A R R E T E n° 2020-DCPPAT-BE-065

en date du 15 avril 2020

modifiant l'arrêté préfectoral n° 2013-DRCL/BE-207 du 10 juillet 2013 autorisant monsieur le directeur de SITA Centre Ouest à exploiter, sous certaines conditions, au lieu-dit « La Chaume du Mont », commune de Sommières-du-Clain (86160), une installation de stockage de déchets non dangereux (extension et modification des conditions d'exploitation), activité soumise à la réglementation des installations classées pour la protection de l'environnement

ANNEXE III - PLANS DES INSTALLATIONS

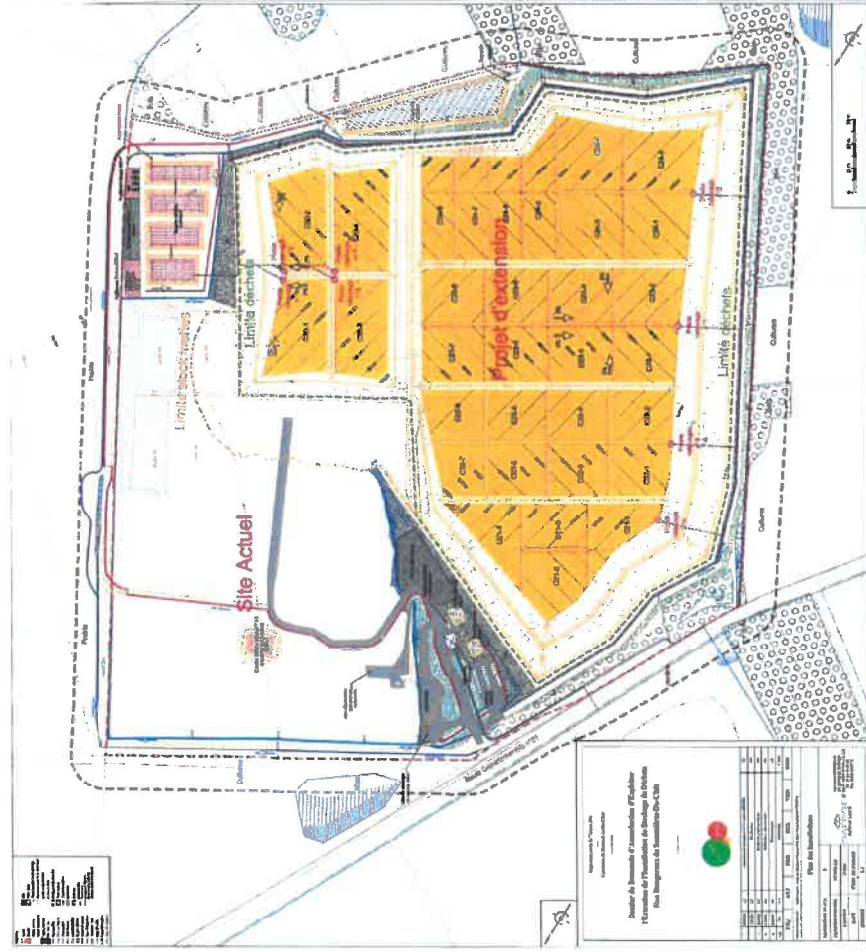
L'annexe III est remplacée par l'annexe au présent arrêté.

- nouvelle situation (porter-à-connaissance de 2020)
